Bulletin d'information technique

Date: 13.11.2017

Concernant: Modifications vannes de commande 1" pour nos gammes résidentielles

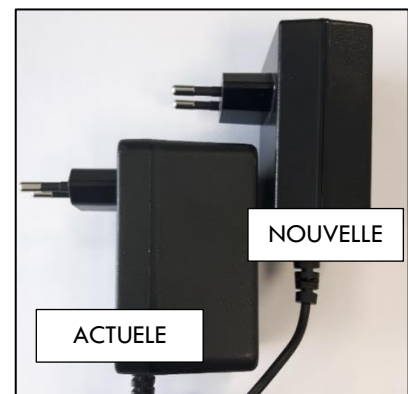
Avec la mise en place de cette carte électronique nouvelle version, nous avons ajouté les fonctions suivantes :

1. **Sonnerie:** la nouvelle plaquette électronique dispose d'une sonnerie intégrée, qui est utilisée comme:
 - alarme sonore pour la fonction de rappel d'entretien;

- signal sonore chaque fois qu'un bouton est appuyé.La sonnerie peut être activée ou désactivée par l'utilisateur dans le mode de programmation des Réglages de base.

2. **Ecran à 2 lignes et rétroéclairage bleu:** l'écran actuel 1 ligne et rétroéclairage blanche est remplacé par un écran 2 lignes et rétroéclairage bleu; sur la 2^{ème} ligne de l'écran, le volume total d'eau consommé depuis la mise en marche est affiché.

3. **SuperCap pour un power backup:** le SuperCap plus puissant garde l'horloge en marche pendant 15 à 20 heures en cas d'une panne de courant.
4. **2^{ème} relais/contact auxiliaire:** comme pour le premier relais/contact auxiliaire, la fonction peut être programmé; le courant à la sortie est 24 VDC, max. 500mA

5. **Transformateur:** en raison des réglementations d'efficacité énergétique en cours, nous passons du transformateur AC/AC actuel à un nouveau transformateur AC/DC. Les avantages sont les suivants:

6. **Carte électronique:** la carte est modifiée pour fonctionner sur courant continu DC.

2. Couvercle du boîtier de commande:

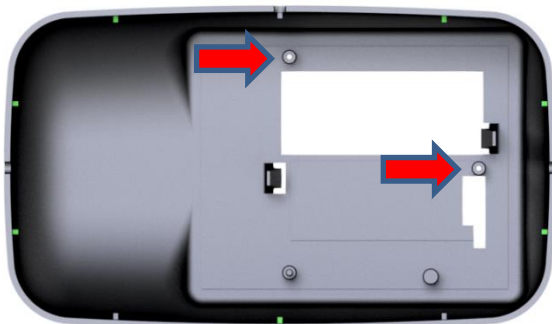
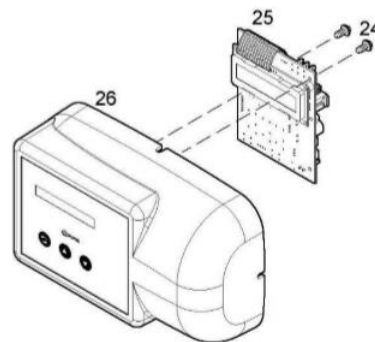
Le couvercle du boîtier de commande a été modifié en ajoutant 2 points de fixation supplémentaires par pression pour le PCB; par conséquent, le PCB peut maintenant être simplement mis en place par pression, sans avoir besoin de vis :

Nouvelle version avec points d'alignement supplémentaires

Version actuelle avec vis de fixation
